SAINT SULLIAC

Révision du POS - Elaboration du Plan Local d'Urbanisme Réunion n°21 – Conseil municipal d'approbation du PLU 16 mai 2019

Sommaire

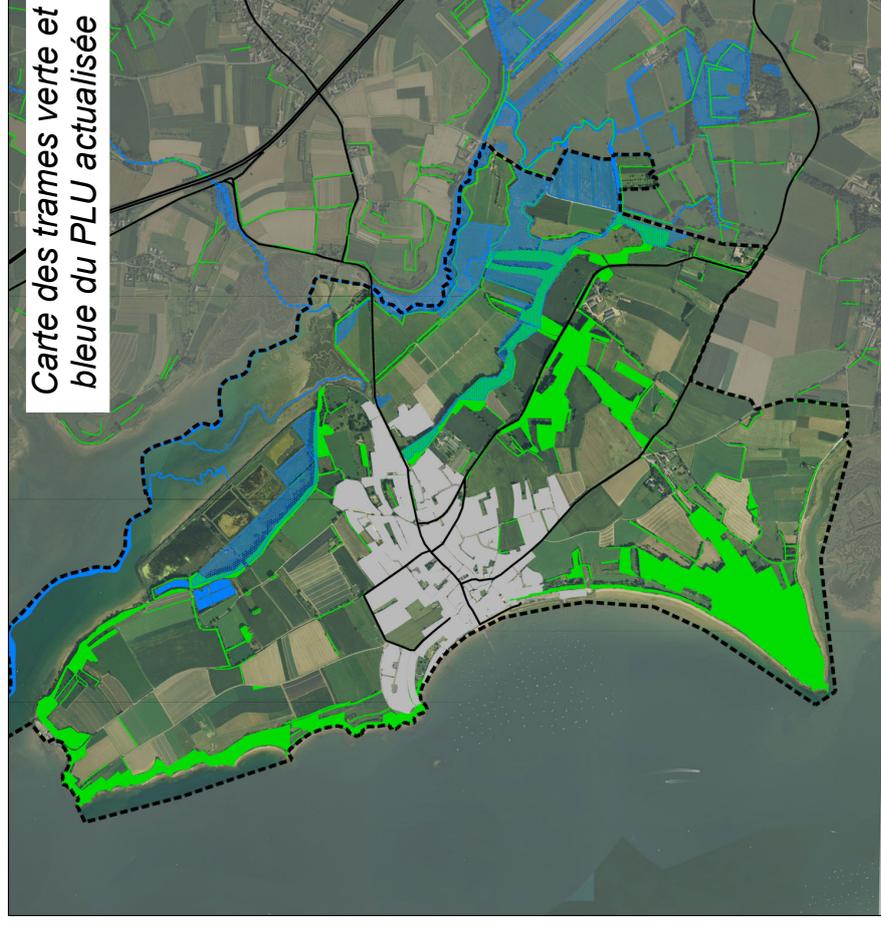
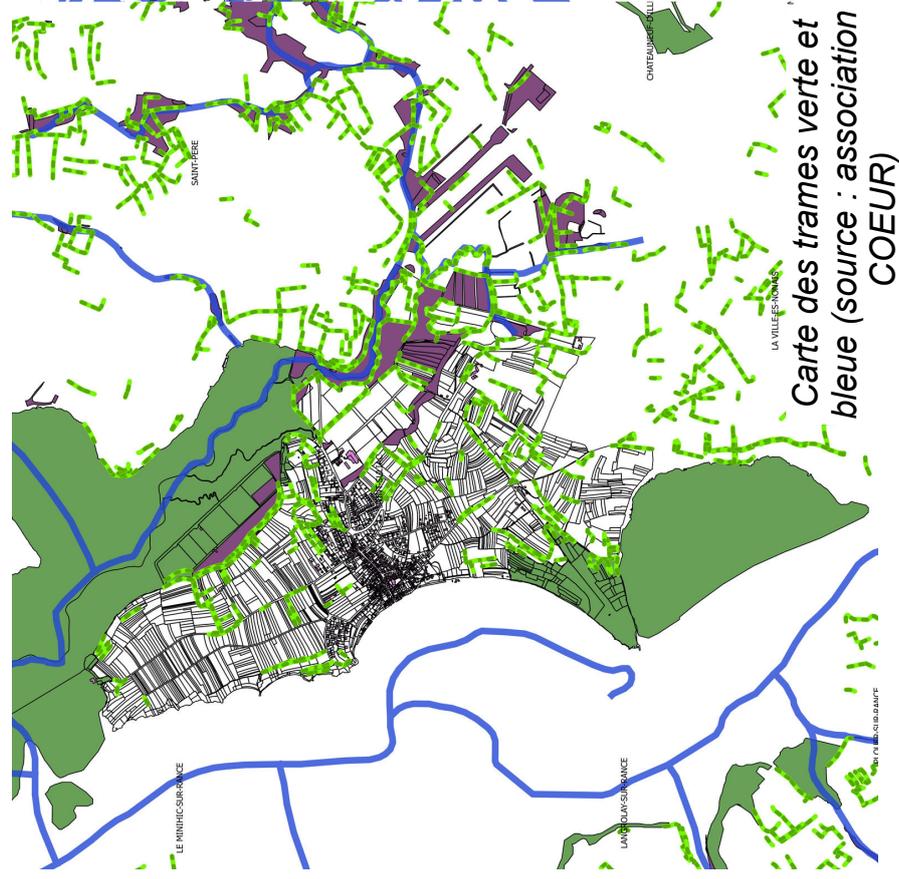
Elargir l'analyse de la trame verte et bleue au delà des limites communales

Réponse : Actualisation de la carte de la trame verte et bleue figurant à la page 12 du tome 2 du rapport de présentation avec les éléments naturels (boisements et zones humides) existants sur les communes voisines de Saint-Père-Marc-en-Poulet et la Ville-Es-Nonais. Les cartes des milieux écologiques réalisées par l'association COEUR seront exploitées pour réaliser ces compléments

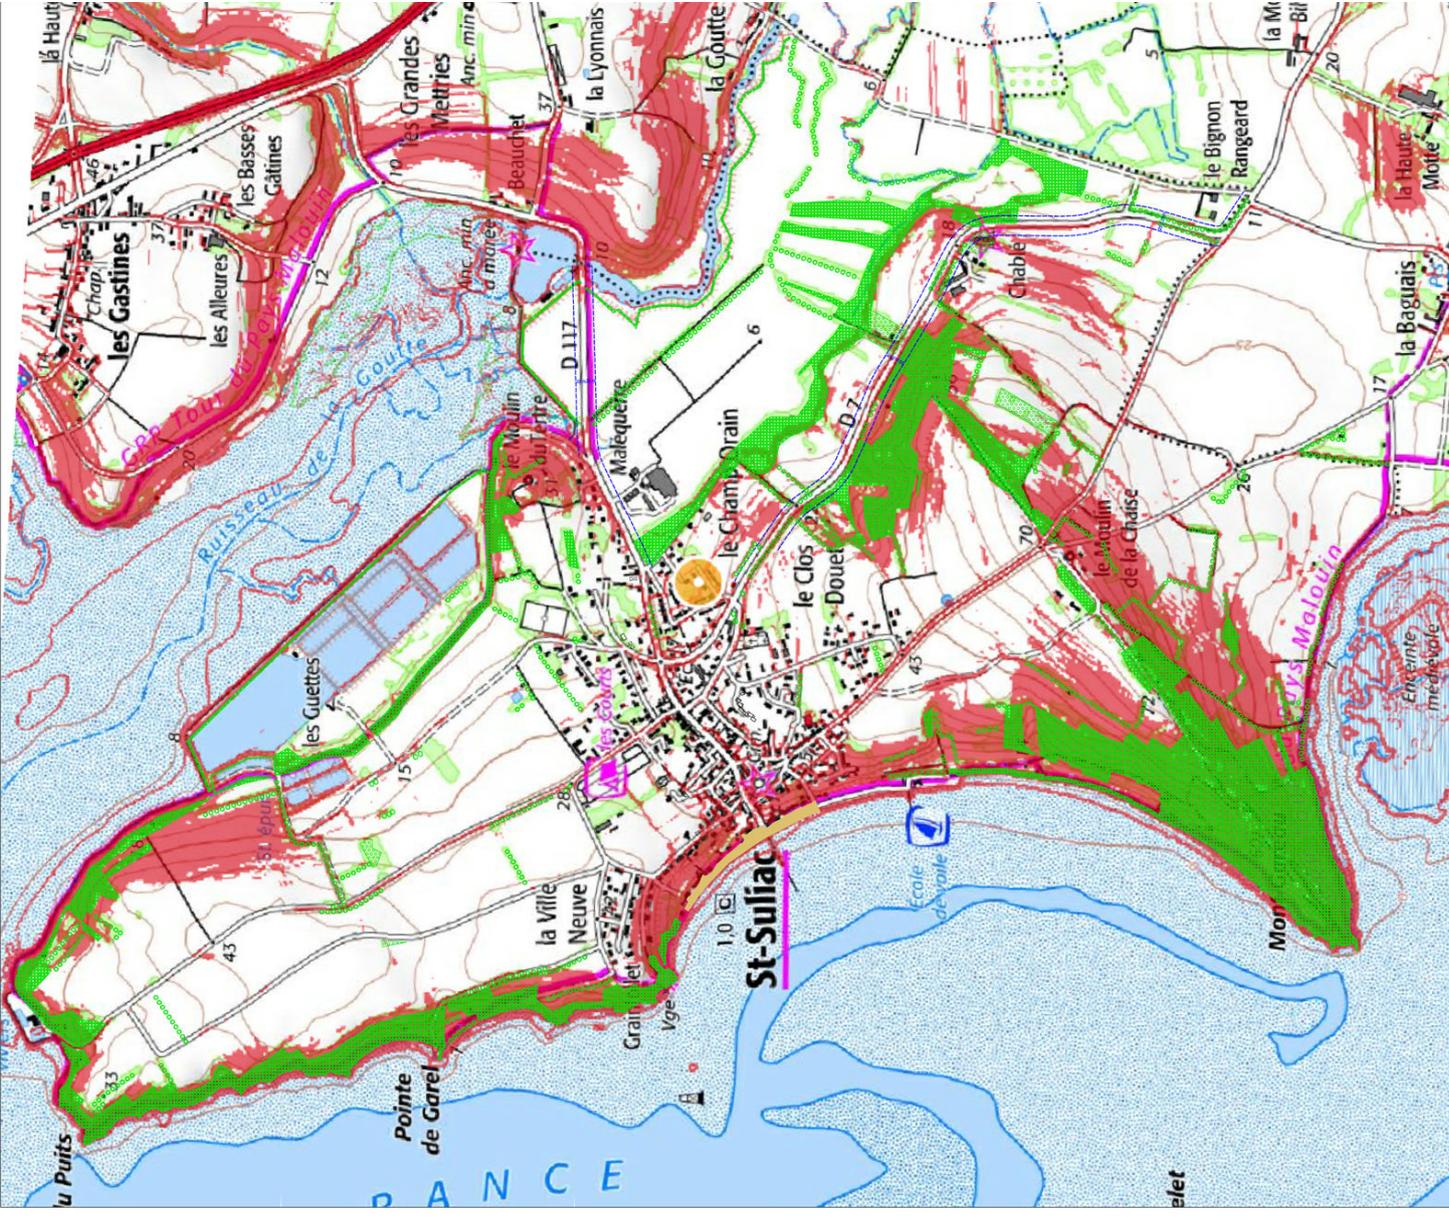
Elargir la réflexion en intégrant la question du risque d'érosion des sols (entraînant des sédiments, apports d'intrants par les eaux de ruissellement).

Réponse : Complément précisant ce rôle anti-érosif des boisements et des haies en superposant la carte des haies protégées à celle identifiant les zones à forte pente (valeur de pente supérieure à 10%). Cette carte démontre que la très grande majorité des boisements protégés se situent sur des terrains en pente, tout comme quelques haies de part et d'autre de la crête du Mont Garrot.

Carte de localisation des habitats communautaires identifiés sur la commune de Saint-Suliac

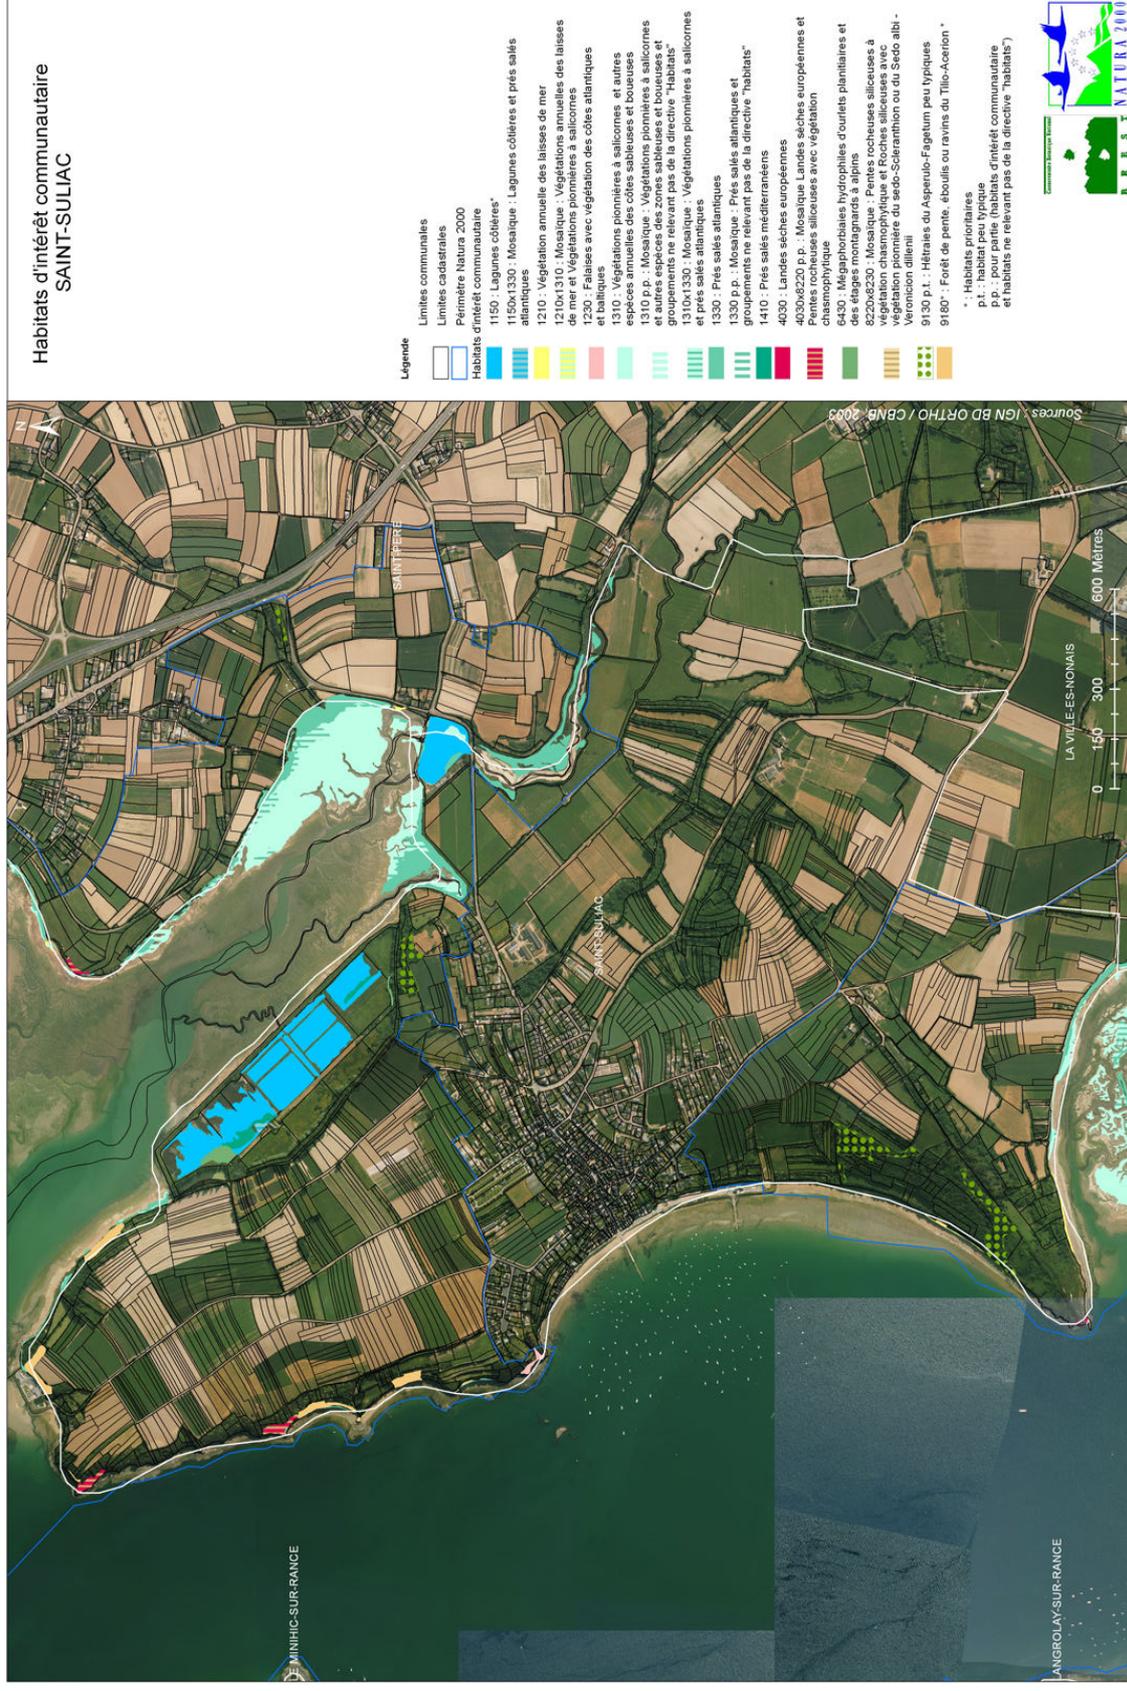
Les habitats doivent être protégés et les projets d'aménagement ou de cheminements ne doivent pas leur porter atteinte, ni par leur impact direct, ni par leur proximité. Il serait opportun de supprimer la zone NA au sud du bourg prévoyant un espace de stationnement et une voie de desserte dans la zone Natura 2000, et la requalifier en zone NLT. Les impacts de ce projet en terme de déblais-remblais sur le site sont jugés conséquents

Réponse remarque 1: Le diagnostic réalisé dans le cadre du rapport de présentation présente dans le détail l'ensemble des habitats communautaires présents sur le site Natura 2000, aucun ne se trouve à proximité du site concerné par l'aménagement projeté (cf pages suivantes).

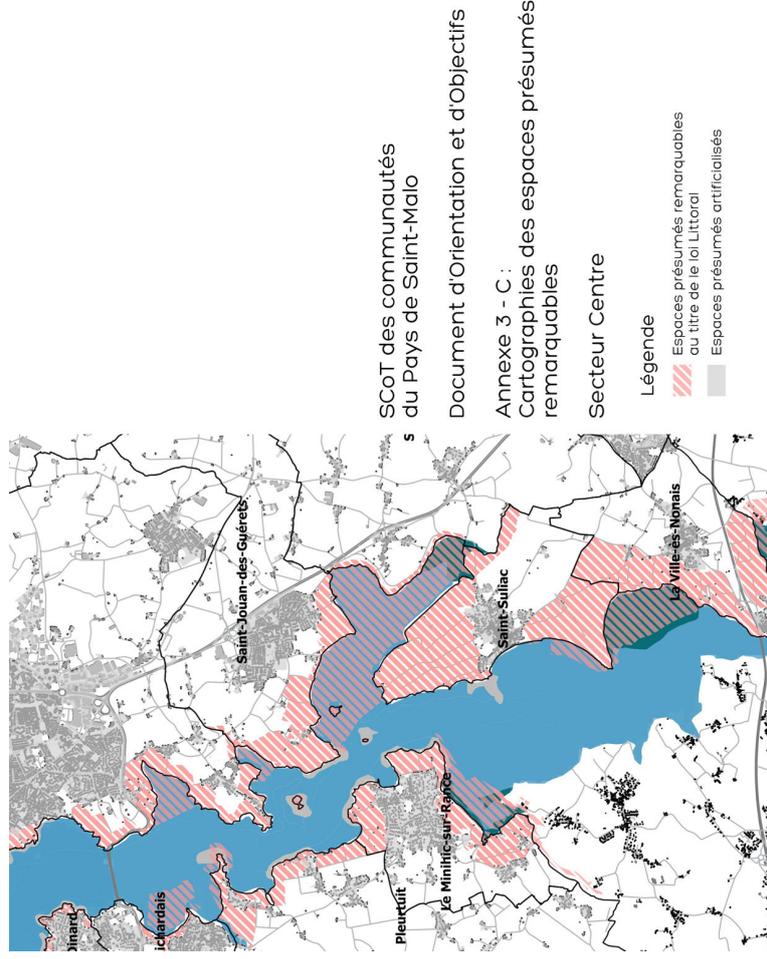
Les secteurs d'urbanisation au sud-est du bourg sont situés en site inscrit et identifiés comme potentiellement remarquable dans le SCOT. Le PLU ne retient pas ce secteur en espace remarquable, une justification complémentaire devra être apportée pour justifier ce choix, alors que les perceptions du bourg depuis le Mont-Garrot apparaissent de grande qualité. La cartographie du SCOT reprise dans le PLU page 128 semble erronée.

Les cartes d'application de la loi littoral doivent être actualisées, elles correspondent au document arrêté et ont évolué avant de l'approbation finale du SCOT. De plus, la limite des espaces proches inscrite dans le PLU diffère de celle du SCOT qui intègre l'ensemble de l'aire communale.

*Mise à jour du chapitre de compatibilité avec le SCOT concernant les espaces remarquables.
Actualisation de la délimitation des espaces proches du rivage. (cf pages suivantes)*

Pour les espaces naturels remarquables, La nouvelle délimitation du SCOT est beaucoup plus large puisqu'elle s'appuie sur la limite des sites inscrits bordant la Rance. Cette nouvelle délimitation englobe aussi les espaces urbanisés, par exemple, l'ensemble de l'agglomération de Saint-Suliac ou bien la partie sud de celle de Saint-Jouan des Guerets. Sur Saint-Suliac, l'ensemble du territoire est donc dorénavant identifié, puisque la commune est intégralement désignée en site classé ou inscrit.

Evolution proposée

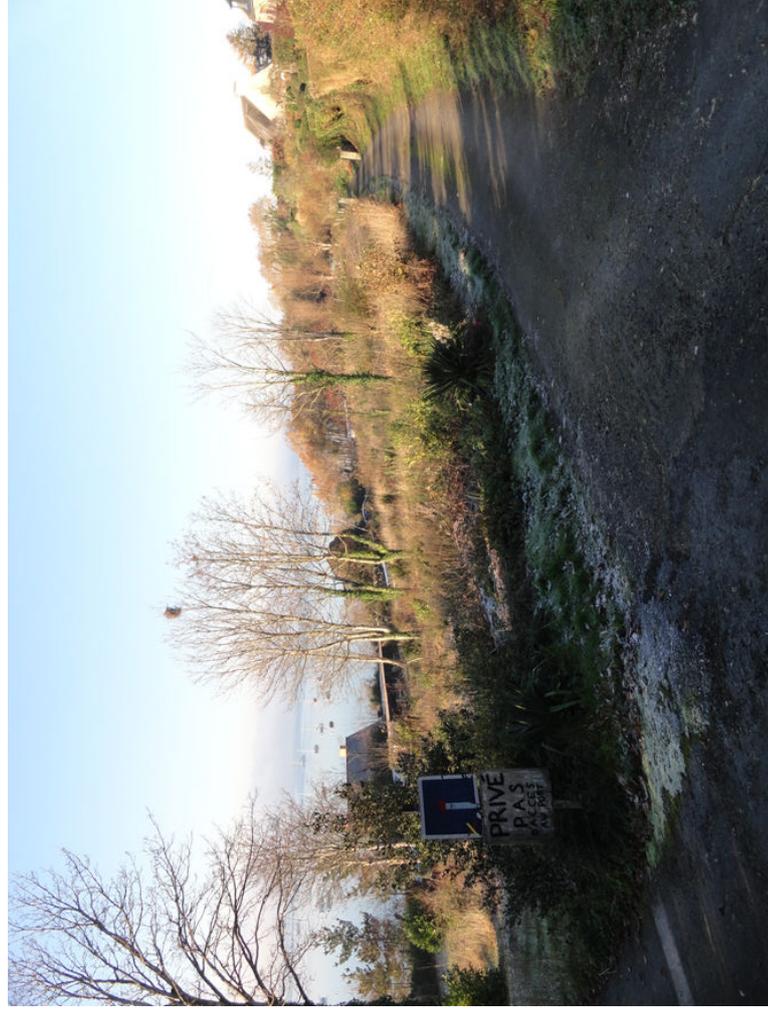
Demande de reclassement des EBC sur les falaises en surplomb du port, u tout au moins d'en conserver une partie et de classer le reste en espace boisé protégé au titre de la loi paysage, tout en interdisant toute constructibilité.

Réponse : proposition de réintégrer un classement en EBC sur la falaise située zone N et UE, et un espace boisé protégé au titre de la loi paysage sur la partie en zone ULps.

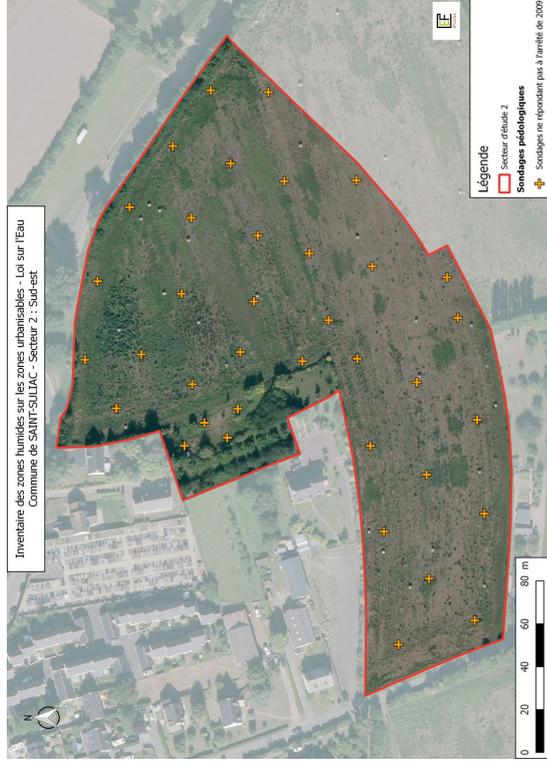
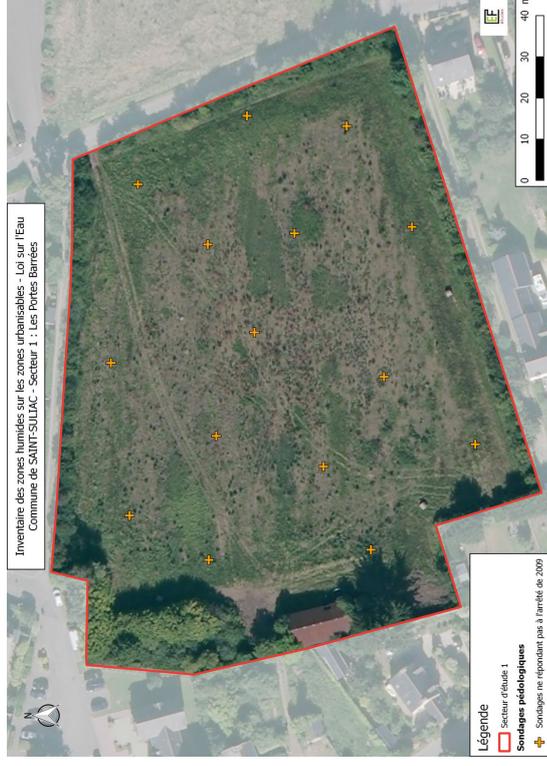
Actualiser l'inventaire des zones humides en zones urbanisées et à urbaniser

Réponse : Un inventaire complémentaire a été réalisé dans les zones AU. Aucune zone humide n'a été identifiée.

Hypothèse B d'un tracé plus direct étudié en 2013

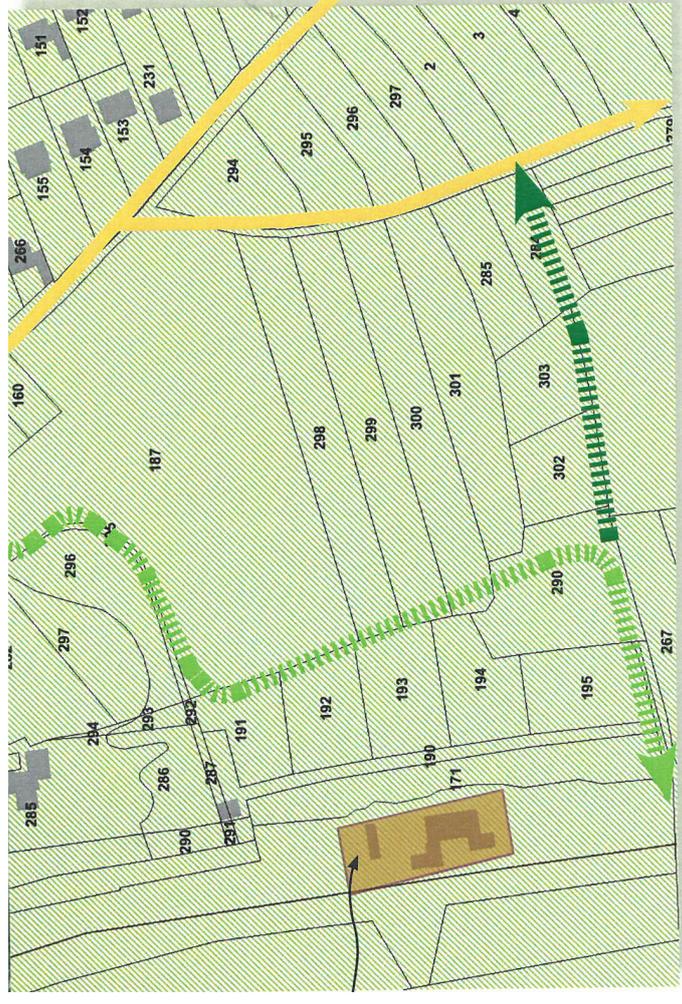
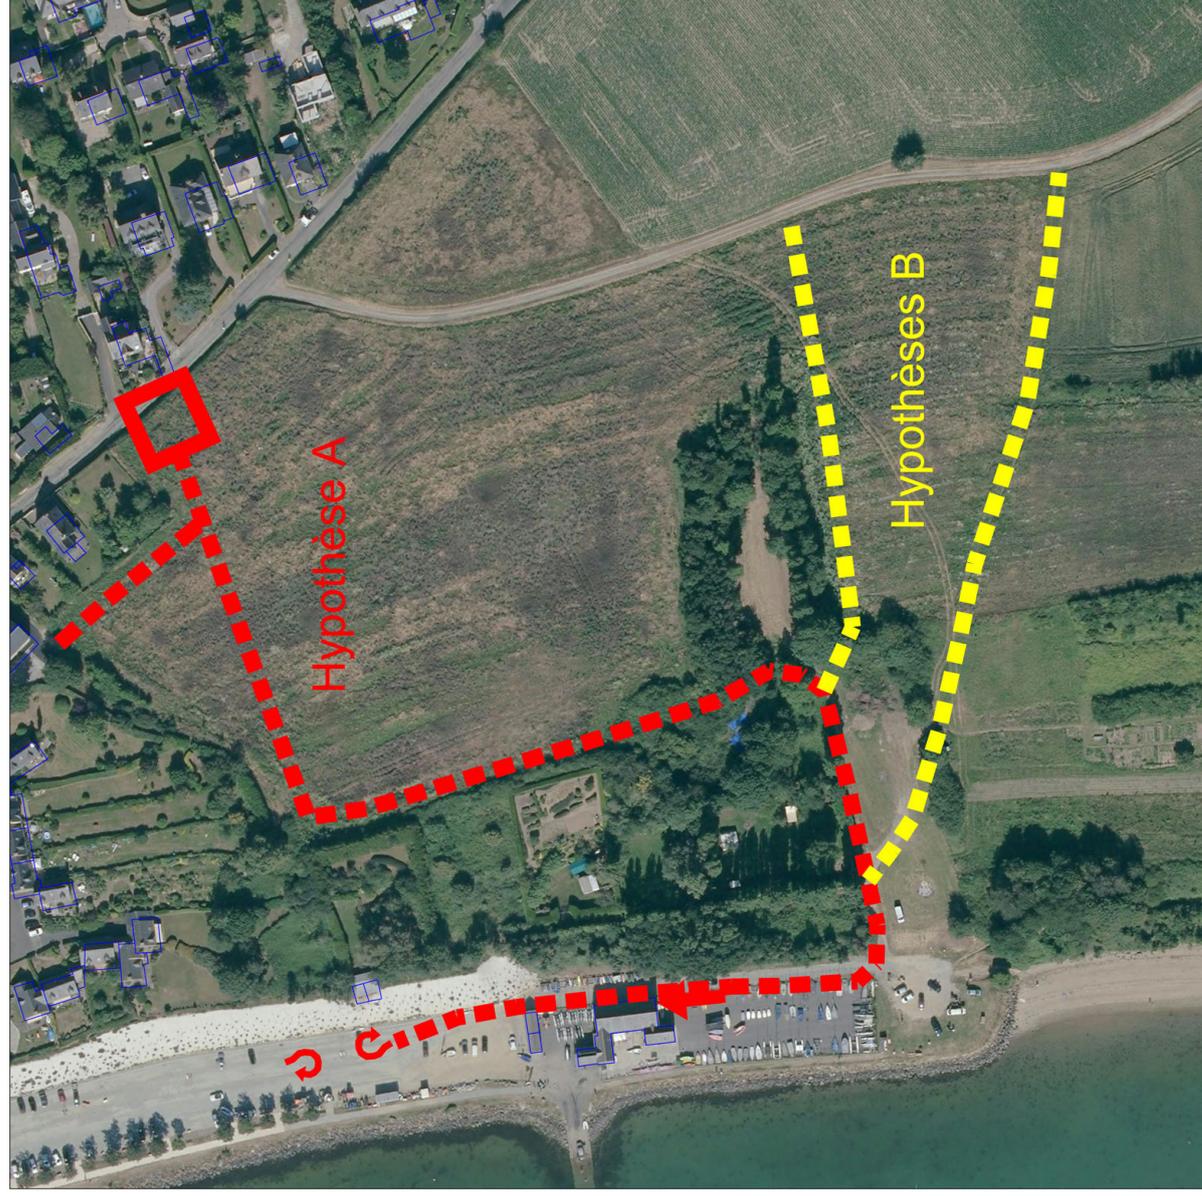
L'hypothèse de création d'une voie de sécurité déjà présentée dans le dossier de PLU sera complétée par une deuxième hypothèse proposant un tracé plus direct. Mme Le Dévéhat souhaite en effet étudier différentes hypothèses de passage de cette voie avant de valider un principe de tracé.

Quelle que soit l'hypothèse retenue dans le futur, le PLU confirme le principe de ne pas permettre de connexion automobile entre cette nouvelle voie et celle desservant le quai de Saint-Suliac, à l'exception du passage des véhicules de sécurité.
